○事故分析検討会における調査・分析の中で出てきた検討事項

事故分析検討会における論点の整理(案)

～第8回及び第9回検討会のコメント整理～

耐圧強化ベントラインにおける汚染状況

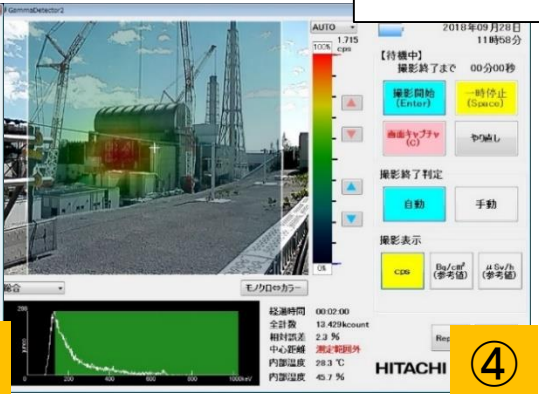
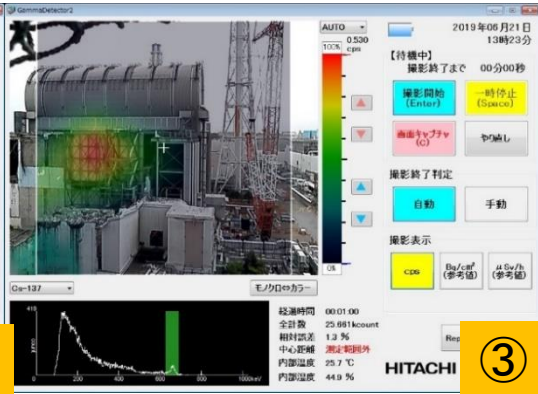
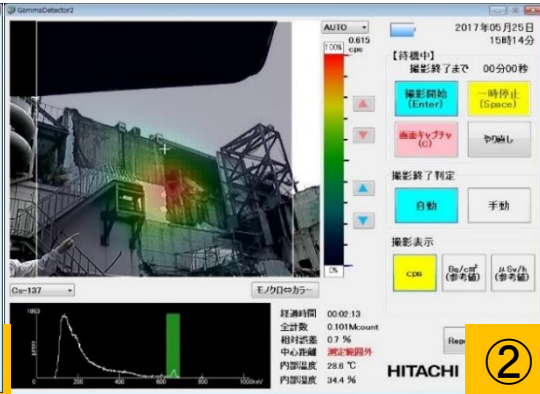
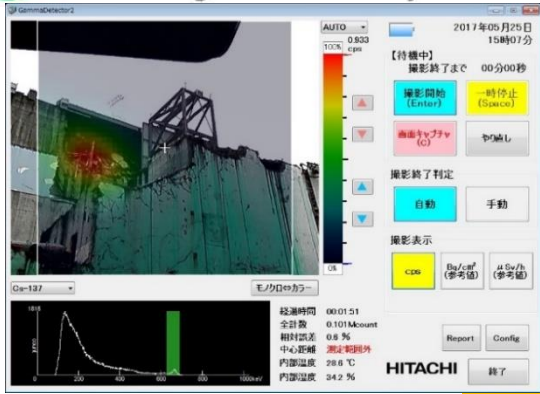
- サンプルングや線量測定用に配管やダクトを切断するための扱い(廃炉以外の目的で施設の状態を改変することの扱い)の検討が必要。
- 瓦礫のサンプルング及び分析のための持ち出しについては、関係者での検討が必要。
- 3号機4階の高線量の線源については、廃炉作業のためにもオペフロから無人でアプローチするなどの調査が必要ではないか。
